【改善箇所説明図】

電気装置(電気配線)

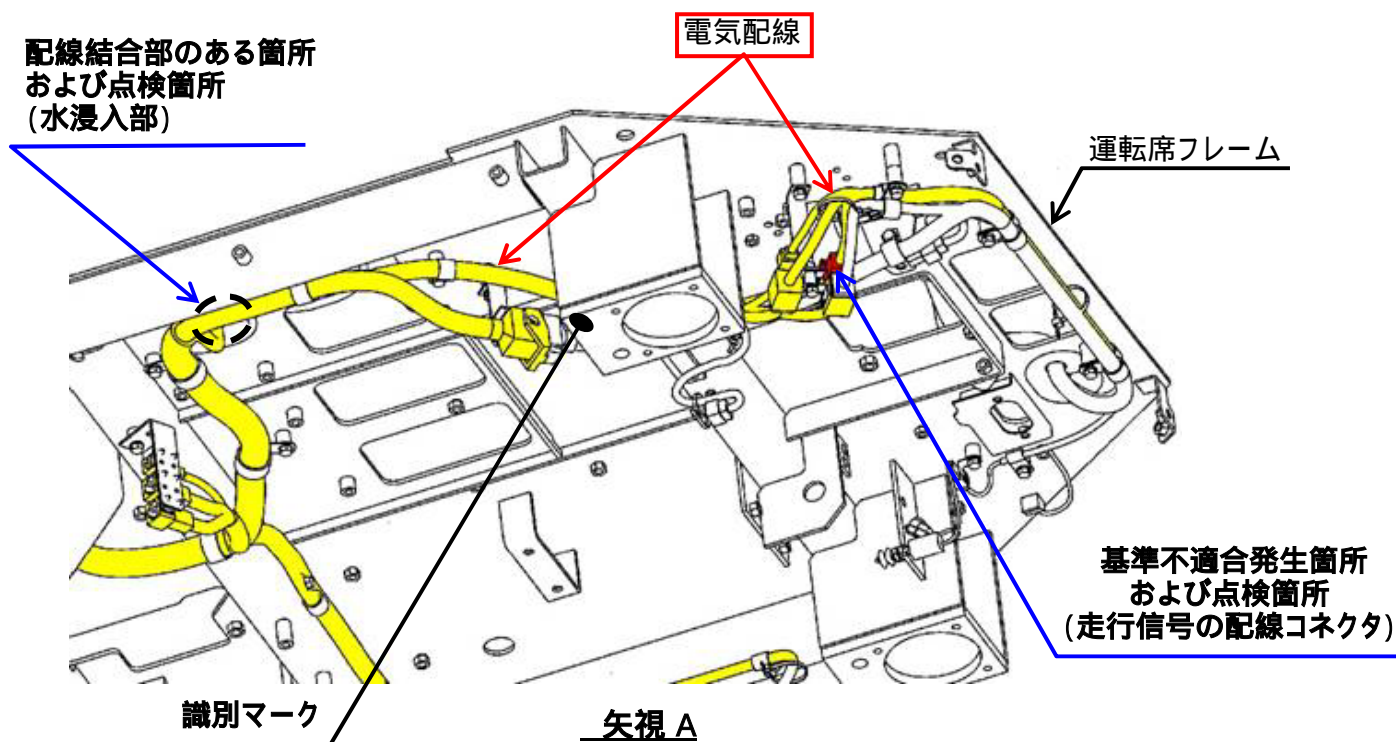
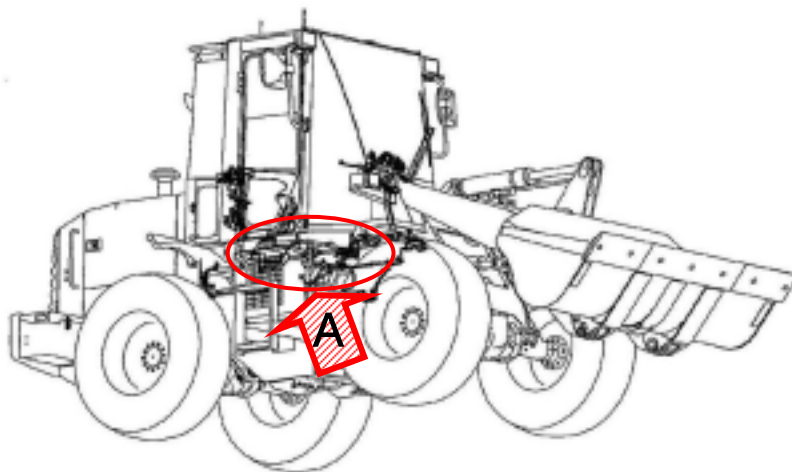
【不具合発生箇所】

電気装置において、運転席フレーム下部にある電気配線保護チューブ内電気配線結合部の防水処理が不適切なため、当該結合部から水が浸入し、走行信号の配線コネクタに水が入り込むことがある。そのため、そのままの状態で使用を続けると、前後進信号が同時にコントローラに入力されることで安全機能が作動し、走行不能となるおそれがある。

改善措置の内容

全車両、電気配線結合部及び走行信号の配線コネクタを点検し、水浸食の無い場合は当該結合部に防水処理を行い、水浸食のある場合は当該電気配線を対策品と交換する。

は点検結果により、交換する部品を示す。

識別：対策完了車には運転席フレームに白色ペイントにて、マーキングを行う。
